製品マニュアル更新情報

ビジネスプロジェクター

EB-PU2010B EB-PU1007B
EB-PU2010W EB-PU1007W
EB-PU1008B
EB-PU1008W

変更後の設定メニュー (Ver. 1.05)

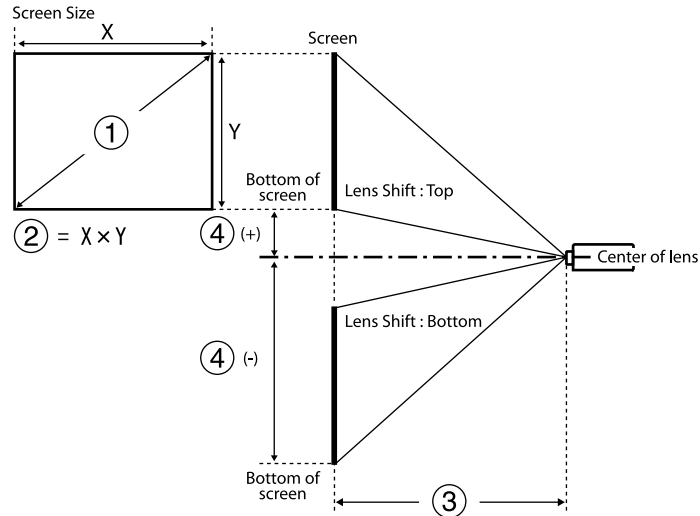
[拡張設定] メニューの [表示設定] > [スクリーン設定] > [スクリーンタイプ] に [21:9] を追加しました。[映像] メニューの [アドバンスド] > [EDID] に、21:9向けの設定値を追加しました。

変更前の設定メニュー (Ver. 1.00)

| メニュー | 設定値 |
| スクリーンタイプ | 4:3, 16:9, 16:10 |
| EDID > 入力解像度 | 各種設定値 |

| メニュー | 設定値 |
| スクリーンタイプ | 4:3, 16:9, 16:10, 21:9 |
| EDID > 入力解像度 | 変更前の設定値, 3440×1440, 2560×1080 |

[3440×1440] と [2560×1080] は、[EDIDプリセット] が [3480×2160/30Hz] に設定されているときのみ有効です。

スクリーンタイプを [21:9] に設定すると、[EDID] は自動的に [2560×1080/60Hz] に設定されます。

EB-PU2010B/EB-PU2010W :

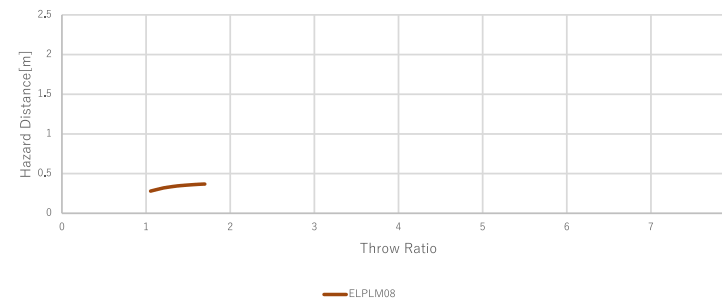
IEC62471-5に基づく危険距離

リスクグループ3に該当するプロジェクターと交換レンズを使用する場合は、目へのビームの直接被ばくを禁止します。作業者は障害距離内でのビームへの被ばくを管理するか、障害距離内での目への露光を避ける高さに製品を設置してください。

表中の距離より近づいてレンズをのぞき込むと視力障害などの原因となります。

リモコン種類

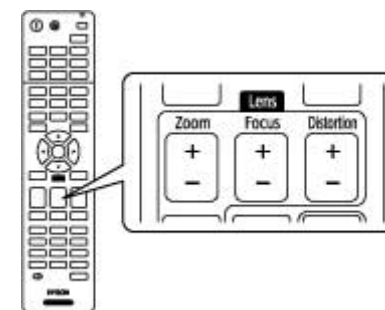
[拡張設定] > [動作設定] > [アドバンスト] に [リモコン種類] が追加されます。

変更前の設定メニュー (Ver. 1.07)

| メニュー | 設定値 |
|--------|---|
| アドバンスト | 確認音、インジケータ表示、ログ保存先、一括設定範囲、電源電圧監視、レンズタイプ |

変更後の設定項目 (Ver. 2.00)

| メニュー | 設定値 |
|--------|--|
| アドバンスト | リモコン種類、確認音、インジケータ表示、ログ保存先、一括設定範囲、電源電圧監視、レンズタイプ |

以下のようなエプソン製プロジェクターのリモコンを使ってズーム/フォーカス/ディストーションを調整するときは、[リモコン種類] を [アドバンスト] に設定します。
